DETERMINAZIONE DEL DIRIGENTE SERVIZIO VIA E VINCA 11 agosto 2021, n. 352

**Revoca a seguito di riesame della Determinazione Dirigenziale n. 74 del 09/03/2021. ID VIA 597 - Procedimento di Verifica di Assoggettabilità a Valutazione di Impatto Ambientale ai sensi dell'art. 19 del D.Lgs. n. 152/06 e s.m.i. per il Progetto per la Sistemazione idraulica di Contrada 'Vasce'. 1° stralcio funzionale. Studio di fattibilità tecnico – economica, intervento nell'ambito del POR PUGLIA 2014–2020 – ASSE V – Azione 5.1.” Proponente: Comune di Galatone (LE).**

**Valutazioni di merito espresse nella seduta del 05/08/2021**

**Procedimento:** ID VIA 597: Verifica di Assoggettabilità a VIA ex art. 19 del d. lgs. 152/2006 e smi

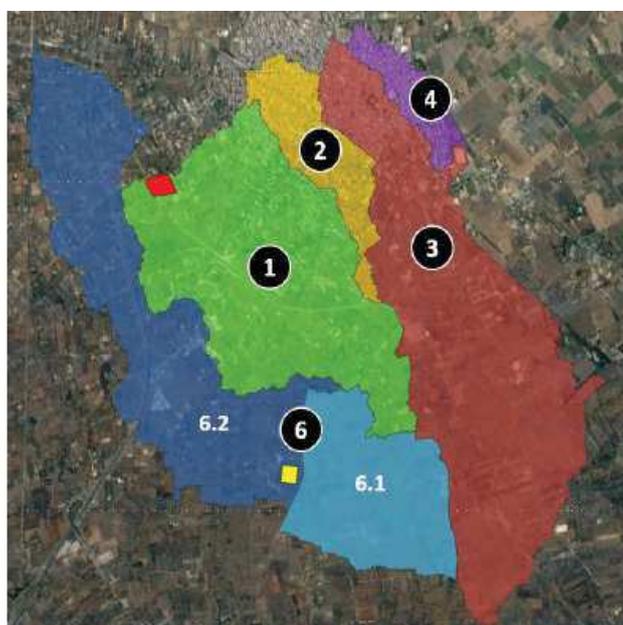
Il Commissario "... *evidenzia che l'intervento indicato in oggetto potrebbe avere interferenze significative col progetto di competenza del Commissario, soprattutto per quanto attiene alla definizione delle aree di drenaggio che interessano le varie vasche ipotizzate nei due progetti, pertanto risulta necessario che i progetti debbano essere inseriti in un master pian finalizzato al loro coordinamento oppure sia dimostrato la totale assenza di interferenza con specifica rappresentazione delle aree di drenaggio, delle linee di deflusso e degli eventuali contributi di deflusso che si potrebbero generare dalle depressioni, compresa la vasca in progetto del Commissario, poste più a monte nel senso idraulico rispetto all'intervento indicato in oggetto*".

Con nota prot. 28512 del 09/12/2020 (prot. uff. n. AOO\_089/15643 del 09/12/2020) il proponente Comune di Galatone ha riscontrato la nota del Commissario trasmettendo una Relazione tecnica del RTP incaricato della progettazione, con la quale si afferma l'assenza di interferenze tra gli interventi di cui al progetto Lotto n. 17 e quelli contenuti nel progetto definitivo trasmesso (che individueremo per brevità come "Comune 1"). La Relazione tecnica segnala che per il Lotto n. 17 la delimitazione dei bacini è stata effettuata utilizzando sia il DTM (Digital Terrain Model) regionale che la cartografia IGM in scala 1:25'000 mentre questo progetto si basa su dati Lidar, circostanza che, a dire dei progettisti, "... *probabilmente ha determinato delle approssimazioni nella individuazione del bacino di riferimento*" nel caso del Lotto n. 17, osservazione questa condivisibile in quanto i dati lidar dovrebbero risultare più recenti e soprattutto più accurati, circostanza queste non di poco conto visto che trattasi di aree a pendenza molto blande e caratterizzate da rilevanti modificazioni antropiche, anche altimetriche. I progettisti concludono che non vi siano interferenze "... *essendo i due progetti riferiti a due distinti bacini idrologici*".

Si ritiene importante segnalare che il concetto di bacino idrologico evoca sia la circolazione delle acque superficiali sia di quelle sotterranee. Se l'indipendenza idrografica o dei bacini imbriferi, dominio delle acque superficiali, è più facilmente verificabile, ma è comunque documentabile o confutabile, è da ritenersi estremamente improbabile che questo concetto possa estendersi anche alle acque sotterranee, in loco come nella quasi totalità del Salento tutte indistintamente fluenti in un grande e unico acquifero carbonatico (con l'eccezione dei luoghi ove si distinguono acquiferi superficiali). In altre parole, è da escludersi o da ritenersi fortemente improbabile che le opere dei due progetti generino

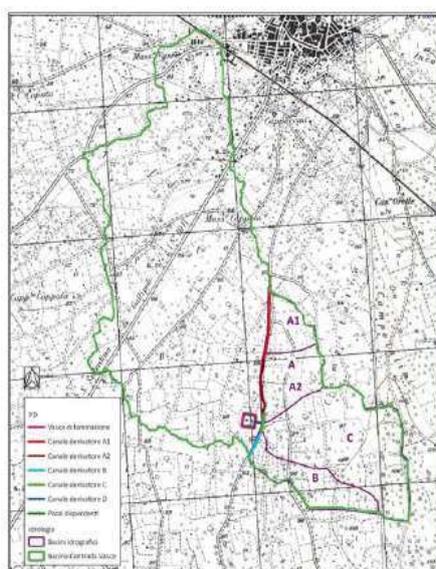
Nella relazione R.2.2.1 Relazione idrologica-idraulica si legge che PFTE sta per progetto di fattibilità tecnico economica ovvero, quello che può considerarsi il progetto preliminare (non reso disponibile per questo Comitato) da cui si è originato il Lotto 17 e il progetto del Comune 1, da cui alla presente procedura. Ciò premesso, quindi, il bacino 6.1 sarebbe quello sotteso dalla vasca prevista dal Lotto 17: la forma del bacino è diversa, come si nota dalla figura che segue, parte della documentazione del Lotto 17, come diversa risulta la forma del bacino complessivo su cui è prevista la vasca n. 3 del corrispondente progetto preliminare, chiamato bacino Contrada Vesce o bacino superiore (linea verde nella figura che segue), nel contesto della procedura del Lotto 17. Secondo la proposta in esame, il bacino idrografico o imbrifero complessivo corrispondente al bacino di interesse del Lotto 17 sarebbe l’unione del 6.1 e del 6.2 e non interesserebbe parte del bacino 1, contrariamente a quanto emergerebbe se si facesse riferimento al perimetro della figura che segue (linea verde), che si spinge fino alla linea ferroviaria, ben all’interno del bacino 1.

In sintesi si comprende quanto segue: se si considera il PTFE come riferimento, i due progetti, Lotto 17 e Comune 1, qui esaminato, inciderebbero su un medesimo bacino imbrifero ovvero, dovremmo meglio scrivere, avrebbero dovuto incidere su un medesimo bacino. In virtù di una più accurata rappresentazione altimetrica e alla conseguente analisi morfometrica, il progetto Comune 1 interviene su un bacino contermini a quello di interesse del Lotto 17, frutto dell'unione dei bacini 6.1 e 6.2. Recependo integralmente quanto rappresentato dai proponenti del progetto Comune 1, ne consegue che il PTFE è da ritenersi superato, visto che non sono più in realizzazione le vasche di valle (ne prevedeva 3, di cui una, quella di monte, inserita nel progetto in itinere detto Lotto 17) come risulterebbe superato, almeno in parte, il Lotto 17 in itinere, non tanto per la mancanza di procedure che prevedano le vasche di valle, ma per la non corretta rappresentazione del bacino, soprattutto per la parte di valle, dove si concentravano i principali elementi a rischio, circostanza questa che non permetterebbe una corretta valutazione di pro e contro di quanto previsto dal cosiddetto Lotto 17.
